Nota van Antwoord Ruimte voor de Rivier Meinerswijk

3. Beantwoording zienswijzen

Afbeelding 1.1. Nummering en situering van de bouwstenen projectontwerp

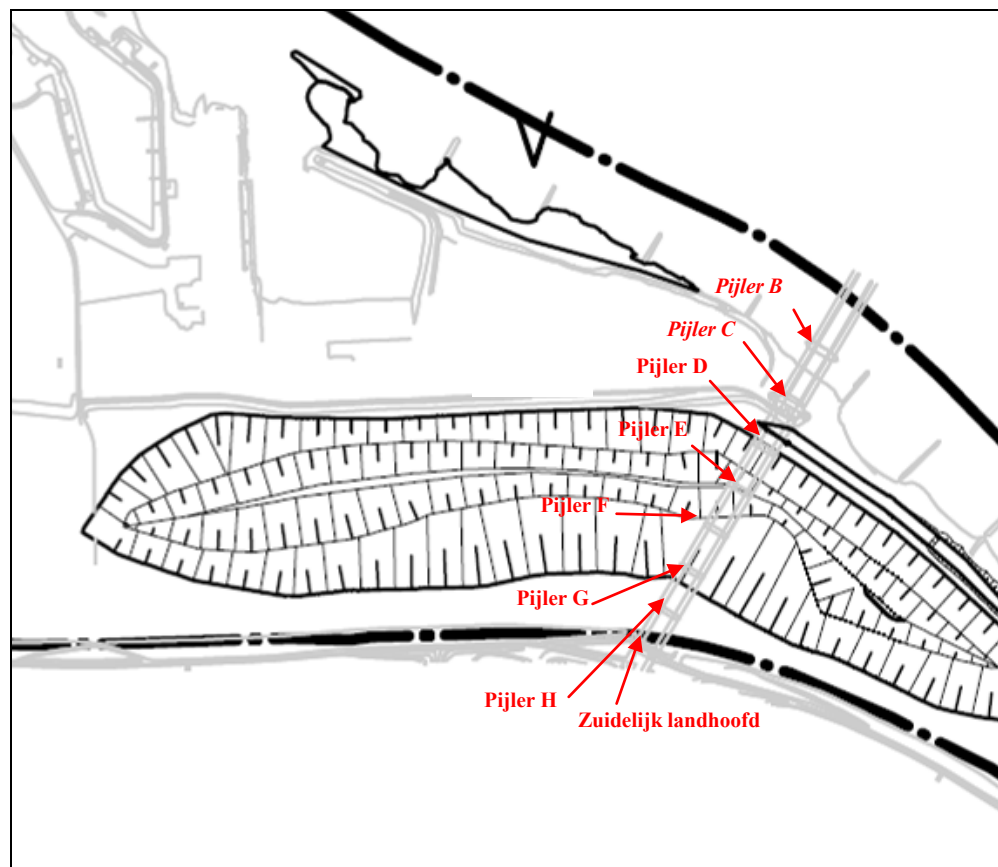
2	algemeen/ omgeving svergunning	<p>Er liggen brokstukken van de pijlers van de John Frostbrug aan de zuidelijke zijde. Deze brokstukken zijn afkomstig van eerdere bruggen die tijdens de oorlog zijn vernield dan wel beschadigd.</p> <p>Het verzoek is om de brokstukken een plaats te geven in nabijheid van de brug aan de linkeroever (zuidzijde) waarbij het verhaal over de geschiedenis van de brug verteld kan blijven worden.</p>	<p>Tezamen met de indieners van de zienswijzen is op maandag 23 juli jl. het gebied bezocht en is gekeken waar de brokstukken liggen. Gebleken is dat de brokstukken aan de noordzijde van pijler C van de John Frostbrug liggen (zie ook afbeelding 1.2 van bijlage 1).</p> <p>In het gebied waar de brokstukken liggen vinden in het kader van het project Uiterwaardvergraving Meinerswijk geen vergravingen plaats. De vergraving in de Groene Rivier onder de John Frostbrug (bouwsteen D) vindt verder zuidwaarts plaats (bij pijlers D tot en met G). Het ophogen van de zomerkade (bouwsteen O*) vindt plaats tussen pijlers C en D. Ook daar zijn geen brokstukken gelegen.</p>	geen	geen
